# EAGLE VISION Watch6 リリースノート

## 【Ver.3.00a】2024年09月6日リリース

### ◆[新機能] プレイ時間の追加について

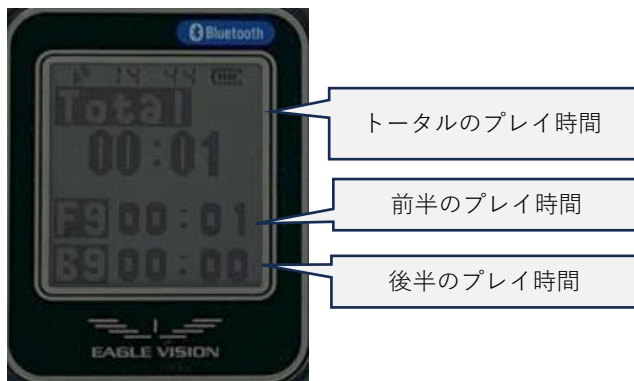
- ・プレイ時間の追加を行いました。

## ラウンド時の操作

### 「sw検知」に設定の場合

ナビ画面へ  
戻ります

電源ボタン(左上ボタ  
ン)を短押し

決定ボタン(右中ボタ  
ン)を短押ししてプレ  
イ時間を終了します
